2014/07/9 作成

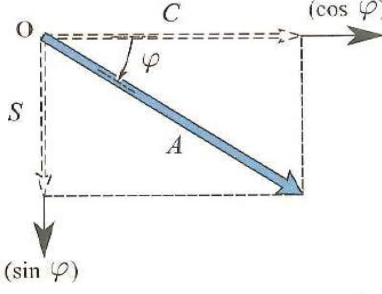
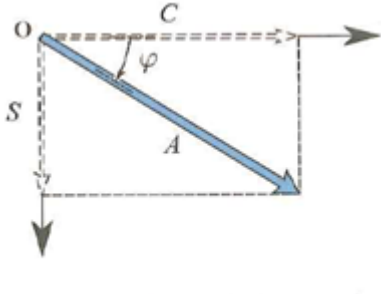
No	頁	行	誤	正 (下線部訂正)
1	17	17	P点まわりの慢性モーメントである.	P点まわりの <u>慣性</u> モーメントである.
2	21	図 3.3	 <p>図 3.3 振動成分と位相角の関係</p>	 <p>図 3.3 振動成分と位相角の関係</p> <p><u>横軸上の表示 (cos φ) 削除</u> <u>縦軸上の表示 (sin φ) 削除</u></p>
3	21	28	なお, 上式の定常応答は外力の振動数と同期して発生するので, . . .	なお, 上式の定常応答は外力の振動数と <u>一致</u> して発生するので, . . .
4	23	13	(identification of damping ratio characteristics of resonance)	(identification of damping ratio <u>with</u> characteristics of resonance)
5	26	20式 (3.35)	$\int_0^{2\pi/\omega} \left[1 - \left(\frac{\omega}{\omega_n} \right) \right] M_d \cos(\omega t - \varphi)$	<u>$[M_d(x, \omega_n) \omega]$</u> $\int_0^{2\pi/\omega} \left[1 - \left(\frac{\omega}{\omega_n} \right) \right] M_d \cos(\omega t - \varphi)$
6	27	5	3・1節では	3・ <u>3</u> 節では
7	28	図 3.12	(a)伝達率の縦軸上の表示 M_d	M_t
8	28	図 3.12	(b) 位相図	(b) 位相 <u>角</u>
9	28	図 3.12	(b)縦軸 $\varphi - \varphi^d$	<u>$\varphi - \psi^d$</u>
10	28	18	共振角振動数 ω_n ω_d の	無減衰固有角振動数 <u>ω_n</u> の
11	32	図 3.15	$f_{\max} t = N\Delta t$	<u>$T = N\Delta t$</u>
